R X 3 2 S 3 0 勘 误 表

文档编号：ES00002

基于 Arm[®]Cortex[®]-M3 内核的 32 位微控制器

版本：V2.3

3.6.1 PA.2 I/O 功能异常

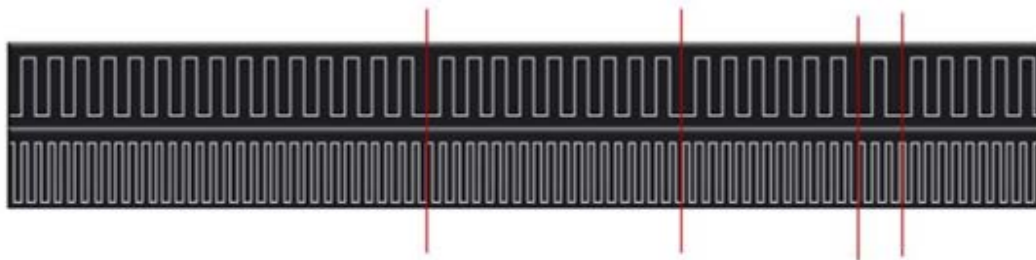
对于 PA.2 的 I/O 功能，当设置 PA.2 的状态为非高阻态和下拉状态时，会出现漏电现象。

可设置 PA.2 的 I/O 功能的其他状态，建议最好不要使用 PA.2 的 I/O 功能。

3.7.1 EXTI 捕获连续波形异常

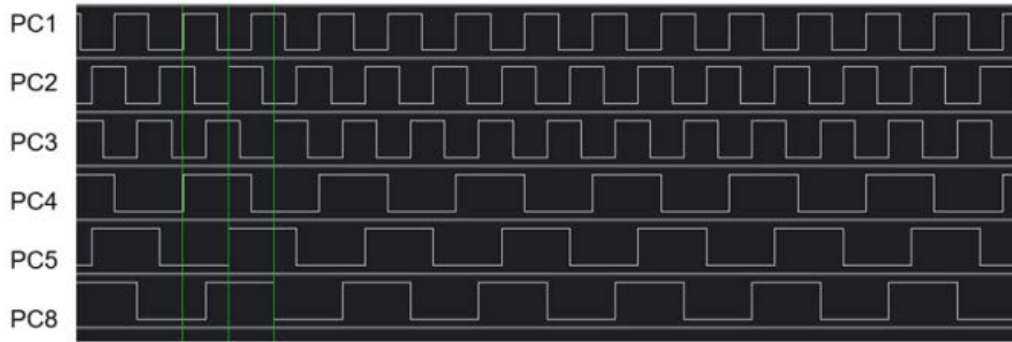
由于 EXTI 模块的非同步信号未进行处理，用 EXTI 捕获连续波形时，会出现捕获遗漏的偶然情况。（如图所示）

当需要对连续的波形（如霍尔波形）进行捕获时，可将 EXTI 捕获换为通用 TIMER 捕获，如范例 TMR_CAP_HALL：

用 PC1、PC2、PC3 产生霍尔波形分别用 TMR0/1/2 捕获，在捕获中断中 GPIO 翻转，如图所示：

PC1—>PC6 (TMR0) PC4 翻转

PC2—>PC7 (TMR1) PC5 翻转

PC3—>PD6 (TMR2) PC8 翻转
